ODBORNÝ POSUDEK A PŘIPOMÍNKY

K EXPERTIZE „PROVĚŘENÍ STRATEGICKÉHO ŘÍZENÍ VLTAVSKÉ
KASKÁDY - PARAMETRY MANIPULAČNÍHO ŘÁDU“ ZPRACOVANÉ
ČVUT V PRAZE, 12/2014
A DALŠÍM MATERIÁLŮM TÝKAJÍCÍM SE VLTAVSKÉ KASKÁDY

Sdružení měst a obcí Dolního Povltaví a Polabí

VHS PROJEKT, s.r.o., IČ: 03508684

Graf 1 – Průběh hladin v nádrži VD Orlík v letech 1980 – 2015 (data převzata z expertizy [36], graf rozšířen dle [46])

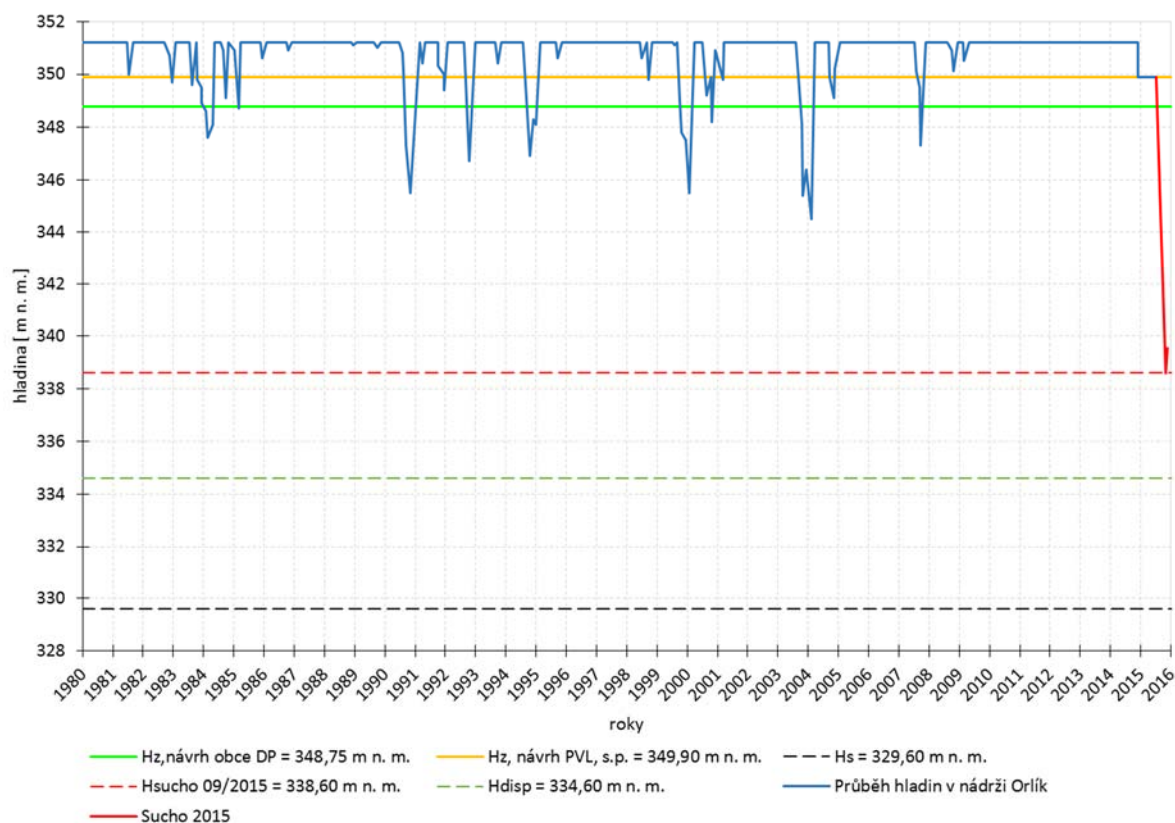
Sucho za žádných okolností nelze podceňovat a držení objemu vody v nádržích pro zajištění minimálních průtoků v průběhu málo vodných období je velmi důležité. V současné době však v zajištění těchto účelů existuje jistá rezerva, jak ukázaly i výsledky expertizy [36]. V letech 1980 – 2013 (viz graf 1) nedošlo dle expertizy u nádrží k poruchám zabezpečení minimálního průtoku a povolených odběrů ani jednou, v tomto období dokonce nedošlo ani jednou k vyprazdňování zásobního prostoru VD Slapy, vždy postačila vrchní část zásobního prostoru VD Orlík (hladina v Orlíku nikdy nepoklesla na H_{disp} – viz graf 1). Jak z doplněného grafu (graf 1) vyplývá, za sledované období let 1980 – 2015 je právě letošní sucho tím největším. V simulované 1000leté řadě by za současného stavu strategického řízení nádrží vltavské kaskády nedošlo k poruše v tomto účelu též ani jednou. Z výsledného grafu uvedeného v expertize ČVUT [36] vyplývá, že zásobního prostoru nádrže Slapy by bylo za 1000 let využito cca 20 – 22krát, nikdy by však nebyl vyprázdňován celý (a stále zbývá spodní část zásobního prostoru nádrže Orlík). Při prázdňení zásobních prostorů za extrémních situací by dle názoru zpracovatele tohoto posudku bylo vhodné zvážit a do manipulačních řádů zapracovat možnost omezení některých odběrů povrchové vody při poklesu hladiny v nádržích na určitou kótu (uvedené je zmíněno i v odstavci 6.6.13.2. normy TNV 75 2910). Stále je však třeba mít na paměti, že s určitou pravděpodobností se mohou vyskytnout i tak extrémní stavy, kdy by k poruše v zabezpečení tohoto účelu došlo.

SCHÉMA PŘÍČNÉHO ŘEZU HRÁZE VD ORLÍK STAV DLE NOVÉHO MANIPULAČNÍHO ŘÁDU (MŘ)

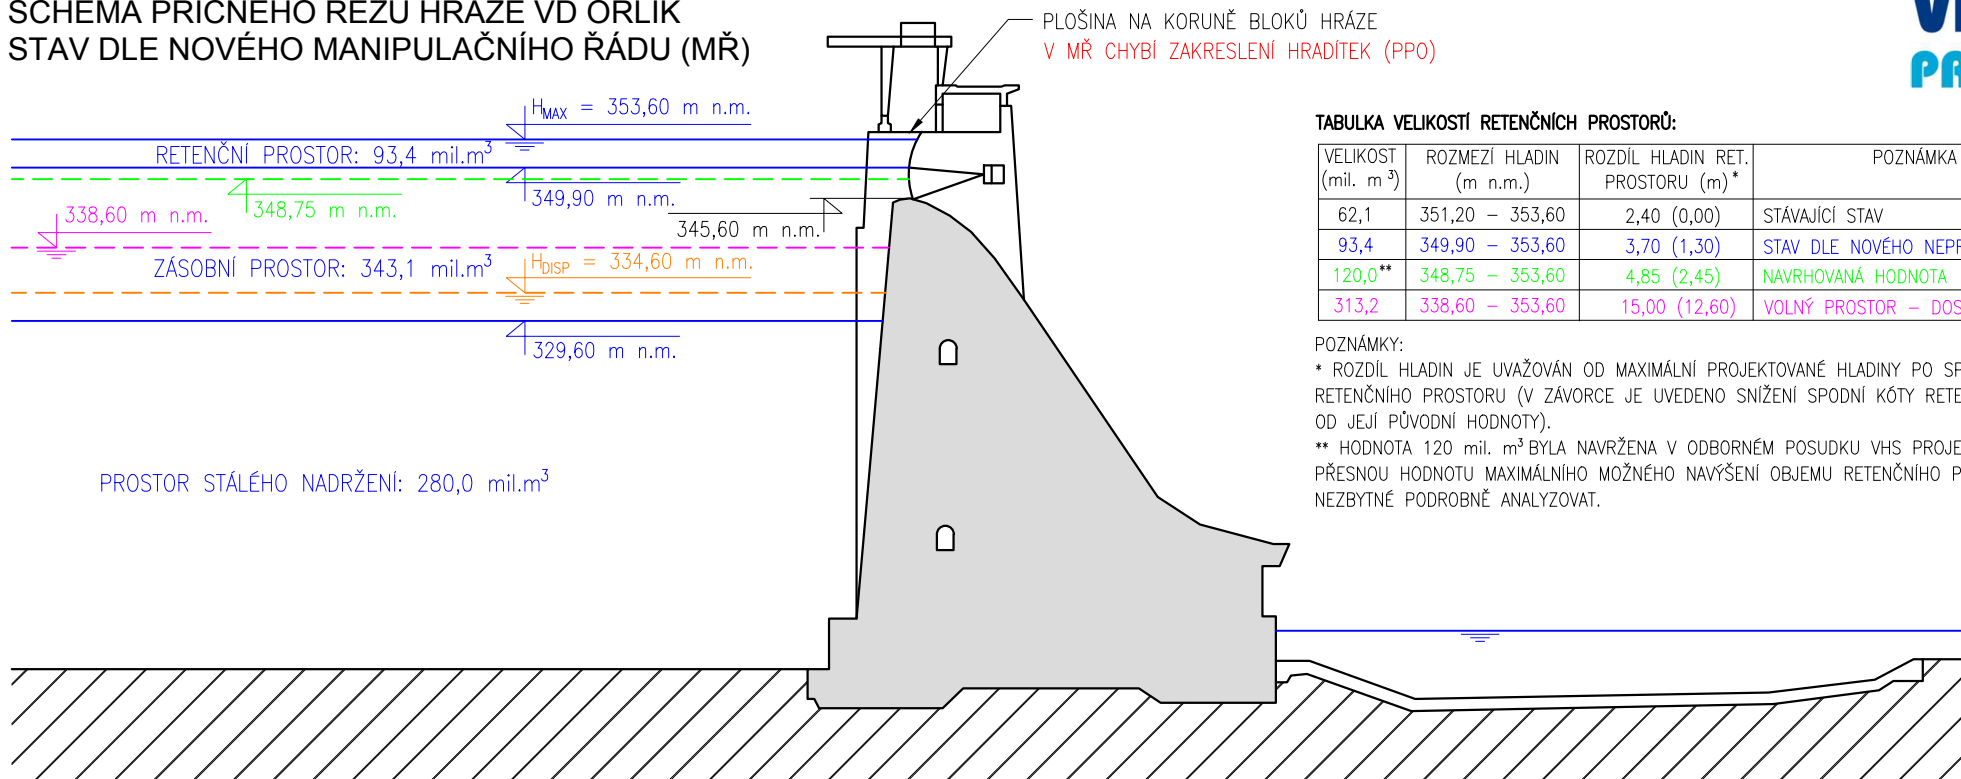
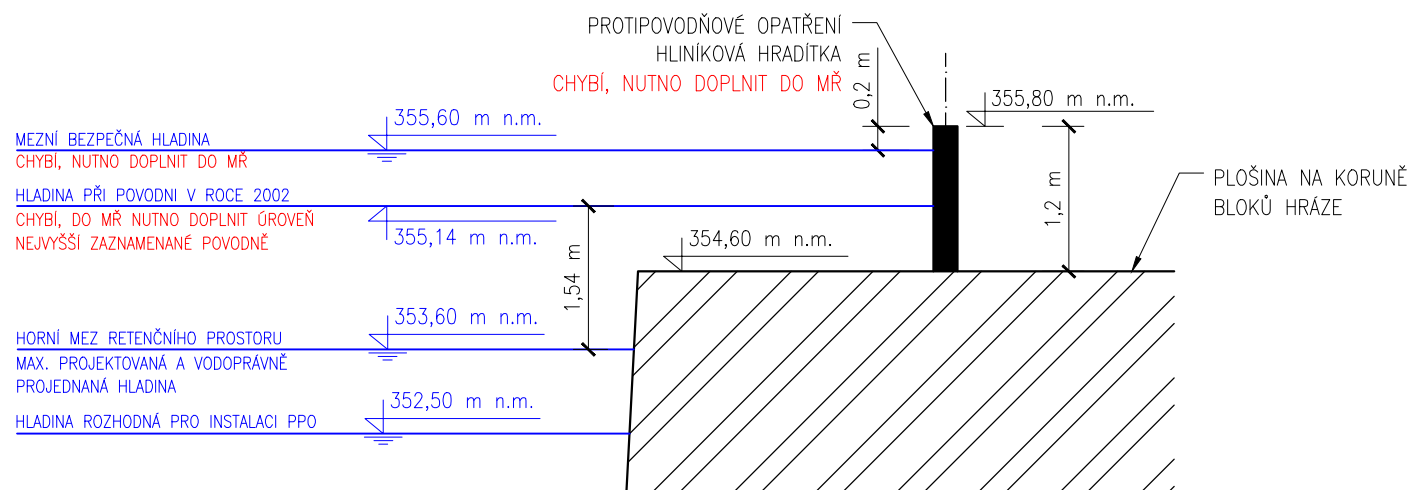
** HODNOTA 120 mil. m³ BYLA NAVRŽENA V ODBORNÉM POSUDKU VHS PROJEKT (10/2013). PŘESNOU HODNOTU MAXIMÁLNÍHO MOŽNÉHO NAVÝŠENÍ OBJEMU RETENČNÍHO PROSTORU JE NEZBYTNĚ PODROBNĚ ANALYZOVAT.

Obr. 2 Pevné části mobilních protipovodňových opatření u výtahu pro sportovní plavbu [1]
A - spodní těsnicí práh, B - kotevní deska slupice, C - boční vodící profil

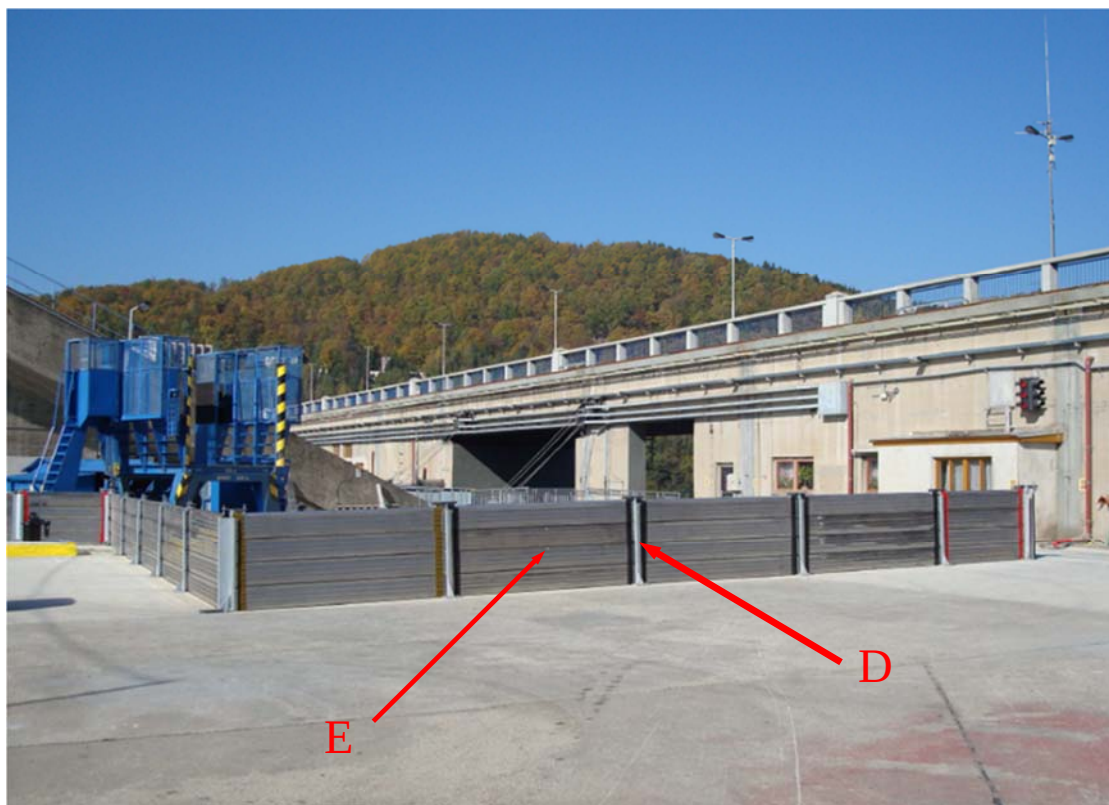
- 6) Je horní hrana protipovodňového mobilního hrazení na VD Orlík provedena skutečně v jednotné výškové úrovni (s ohledem na sklon plata na koruně hráze směrem do nádrže – jedná se zejména o hrazení v okolí výťahu pro sportovní plavbu)?

Obr. 4 Otvor v čele stavební části nedokončeného lodního zdvihadla [1] – v rámci posudku se nepodařilo zjistit, zda je tento otvor při povodni hrazen, či zda funguje jako „nouzový přeliv“

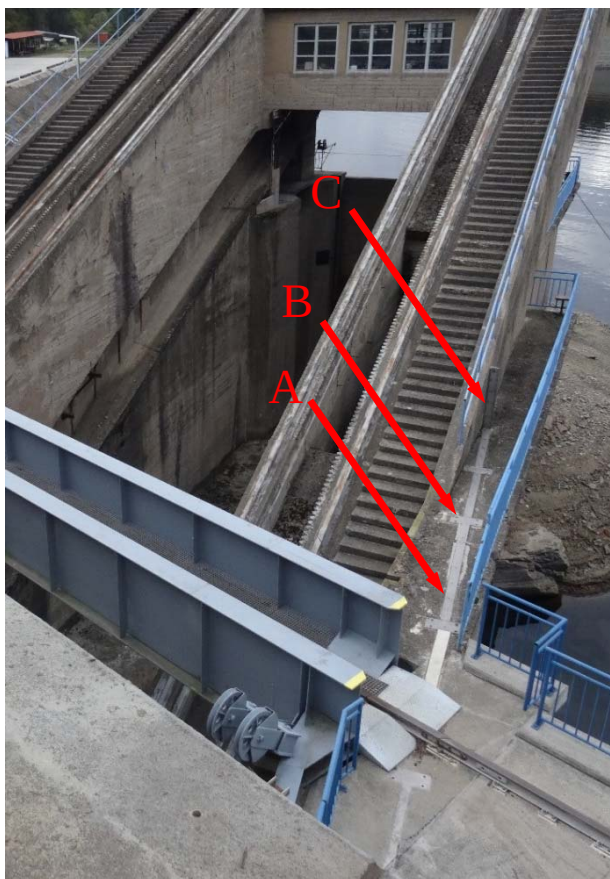
- 12) Je čelní otvor ve stavební části lodního zdvihadla (pro loď o výtaku do 300 t) při povodních také hrazen? Pokud ano, jakým způsobem? Pokud ne, je tento objekt využíván jako „nouzový přeliv“? Jaká je kóta přelivné hrany objektu? Bylo

provedeno posouzení způsobilosti a kapacity tohoto objektu k převádění povodňových průtoků? Proč není využití tohoto objektu popsáno v manipulačním řádu VD Orlík?
